Asunto: Informe de Actividades No. 004 - Contrato No. CD-59-2024-3598 – JANER JOSÉ GALVÁN CARBONÓ – C.C. # 1.143.228.292 – Cuarto Informe, correspondiente a un cuarto pago al 15 de SEPTIEMBRE DE 2024.

Me permito presentar a usted un cuarto informe de gestión en virtud del contrato No. CD-59-2024-3598, cuyo objeto es: "*PRESTACION DE SERVICIOS PROFESIONALES PARA BRINDAR ASESORÌA A LA SECRETARÌA DE TRÀNSITO Y SEGURIDAD VIAL EN EL DESARROLLO DEL PROYECTO PLANES ESTRATEGICOS DE SEGURIDAD VIAL".*

RE: PLANO 2024-107: Análisis Cambio Sentido Sector IED EL SILENCIO (calle 73C # 26B2-55). R: EXT-QUILLA-24-064815

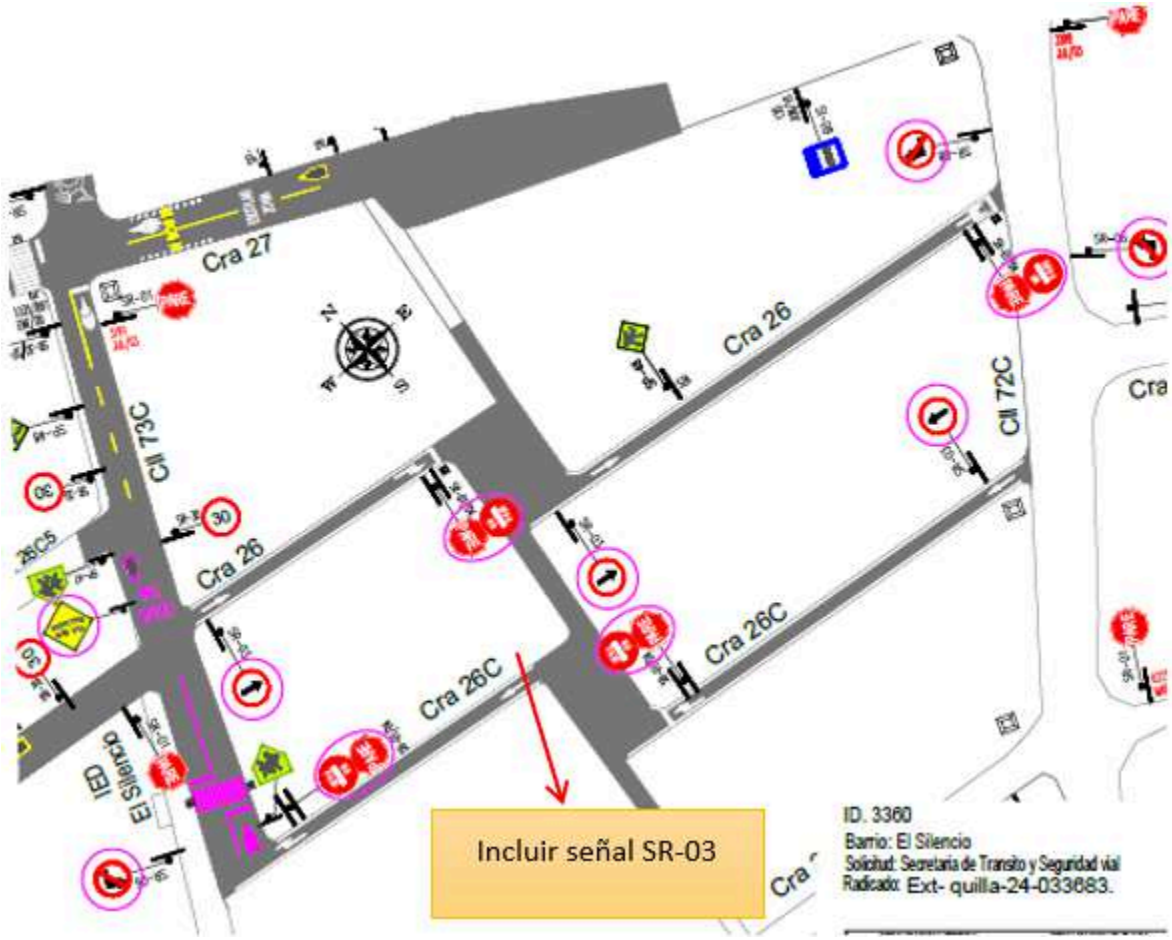
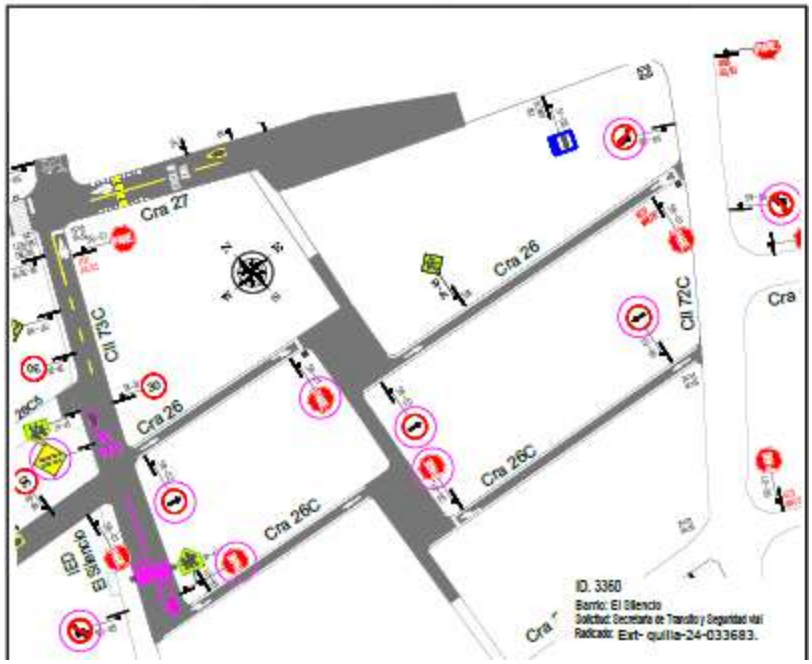
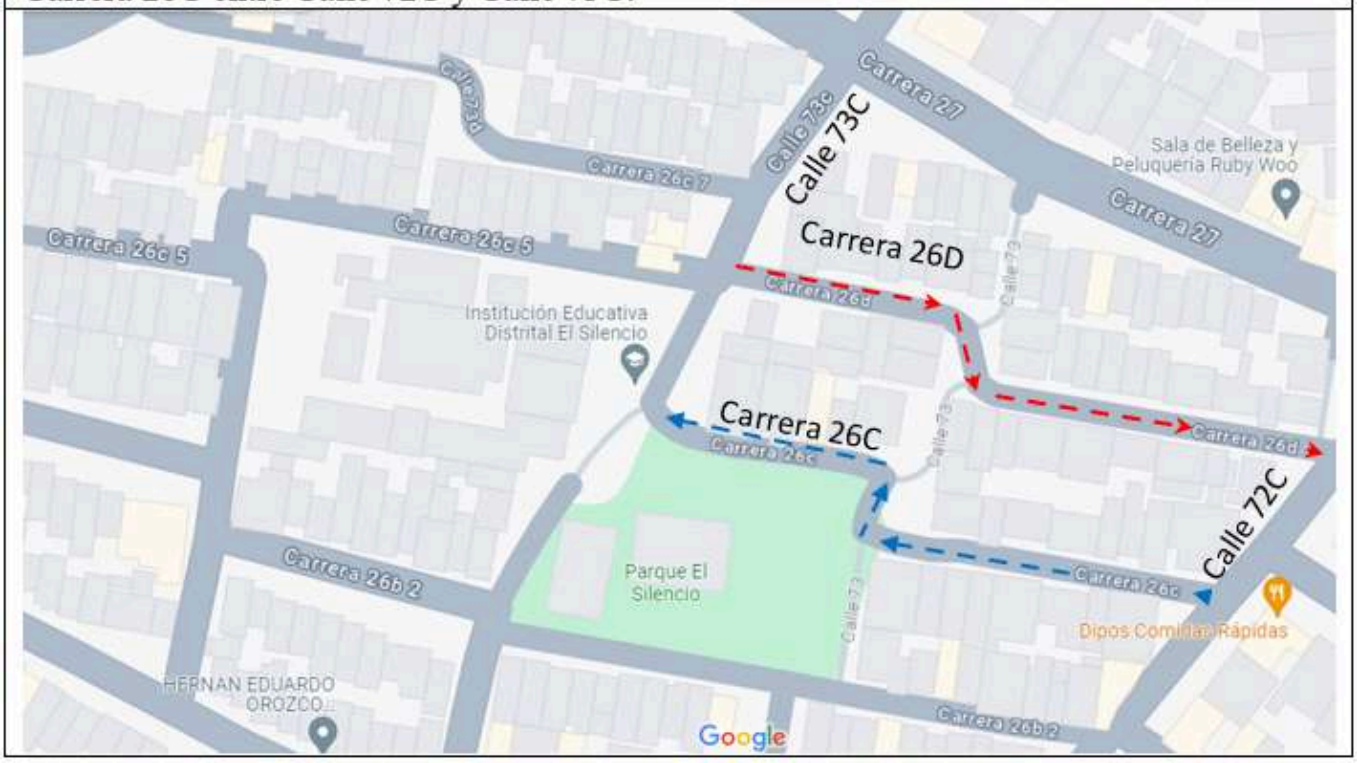
Se considera técnicamente viable la propuesta planteada de cambios de sentido vial, teniendo en cuenta las restricciones geométricas que tienen los tramos de vía indicados.

Envío para su análisis y revisión la versión 02 del plano 2024-107 propuesta de cambio de sentido vial de las carreras 26 y 26C entre calles 73C y 72C zona de influencia de IED EL SILENCIO,

Envío para su análisis y revisión del plano 2024-107 propuesta de cambio de sentido vial de las carreras 26 y 26C entre calles 73C y 72C zona de influencia de IED EL SILENCIO,

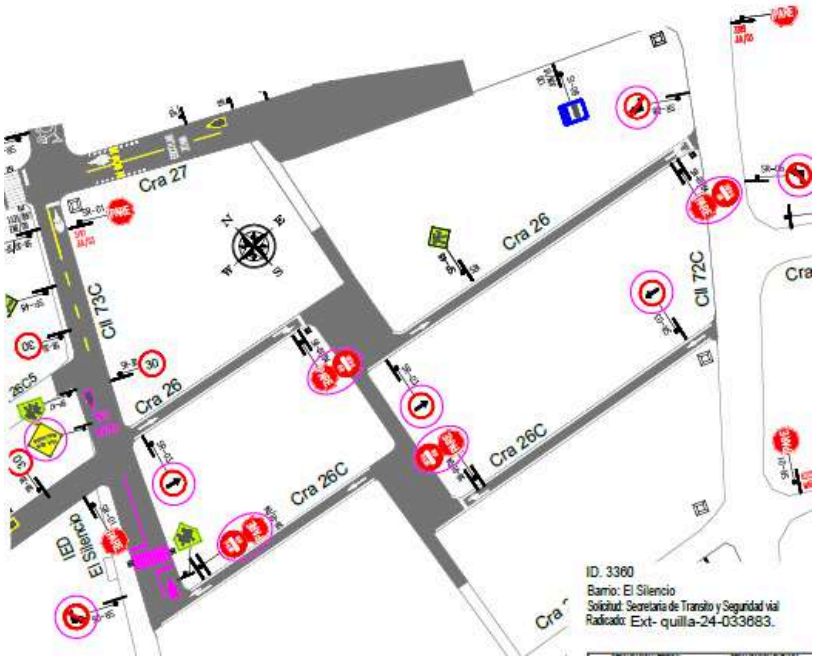
@Jorge Mario Paternina Martinez se sugiere incluir la señal SR-03 que se anota en la siguiente imagen:

Ilustración 1 Esquema con área de influencia aprobada.

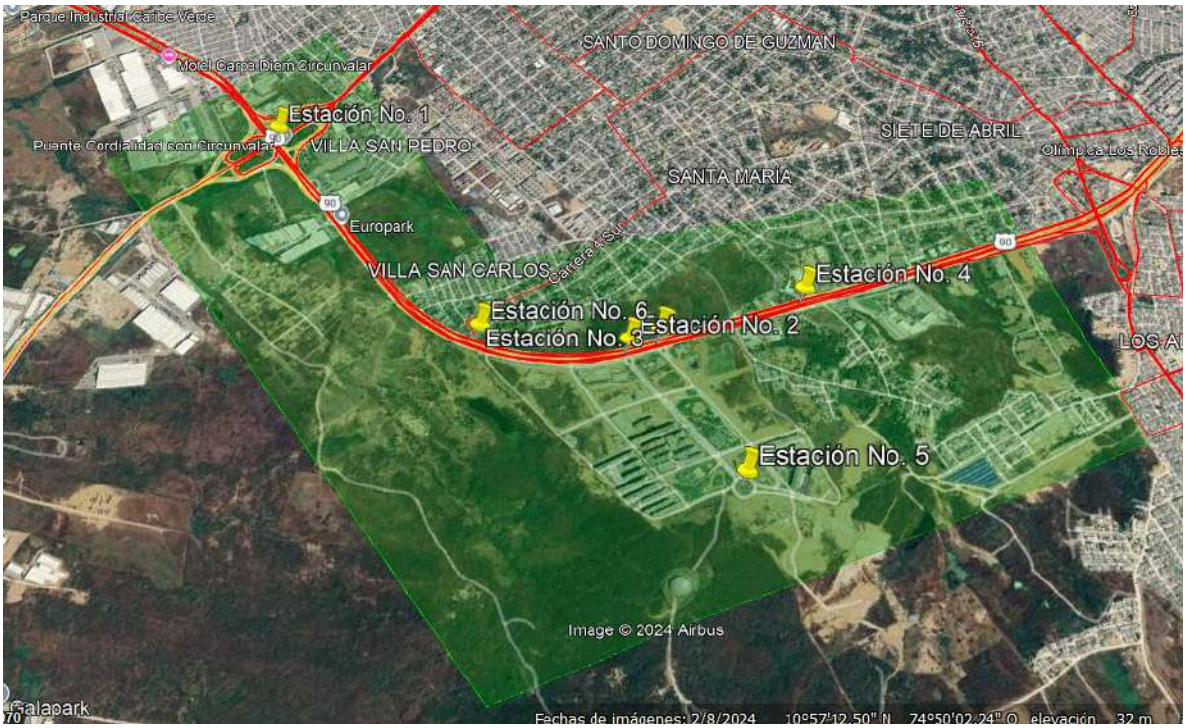
Es importante mencionar que los aforos deben realizarse en el horario entre 06:00 a 20:00 durante días hábiles (entre semana) y un día no hábil (fin de semana), y para la toma de información de aforos peatonales, se deben incluir todos los movimientos generados en las intersecciones aforadas, toda vez que se debe analizar los recorridos peatonales seguros en el área de influencia. Agradecemos se sirva informarnos la(s) fecha(s) en la cual se estarán aforando las intersecciones por lo menos 7 días hábiles antes del inicio de esta actividad, con la finalidad de verificar la toma de información. Se informa que funcionarios de esta secretaría estarán visitando la zona verificando la toma de información para dicho estudio.
